BOLLETTINO - BULLETIN

TECNICO • TECHNICAL	●	GRUPPO • GROUP	3
RICAMBI • SPARE PARTS	●	NR • NO	78
INFORMAZIONI • INFORMATION		DATA • DATE	10-08

MODELS: Brushcutters 8460 IC - 8460 - 8530 IC - 8530 - 8550 Boss

SUBJECT: Filter mount, plate mount, carburettor cover.

PREMODIFICA - OLD ASSY	POSTMODIFICA - NEW ASSY

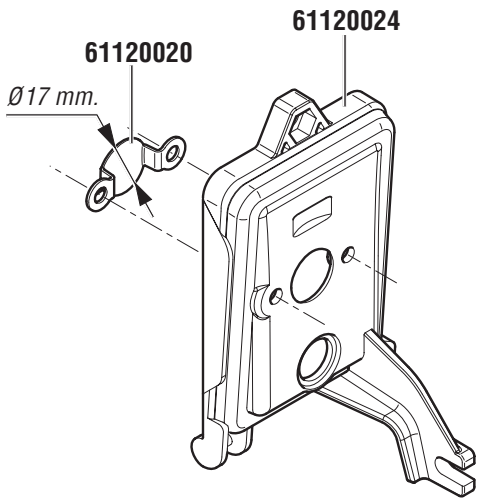
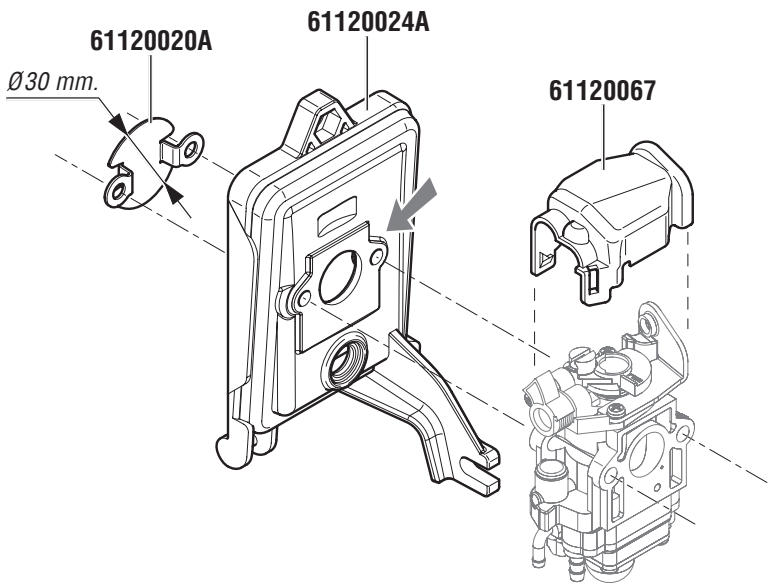
DESCRIPTION: To avoid premature clogging of the air filter, the protection plate has been modified by increasing its diameter. Introduction of a new dust protection cover on the carburettor. Addition of a flange on the air filter mount, which enables the new carburettor cover to be fitted.

INTERCHANGEABILITY: Yes, the plate. Complete assembly for cover and mount.

NOTES: The carburettor cover may only be fitted in combination with the new air filter mount.
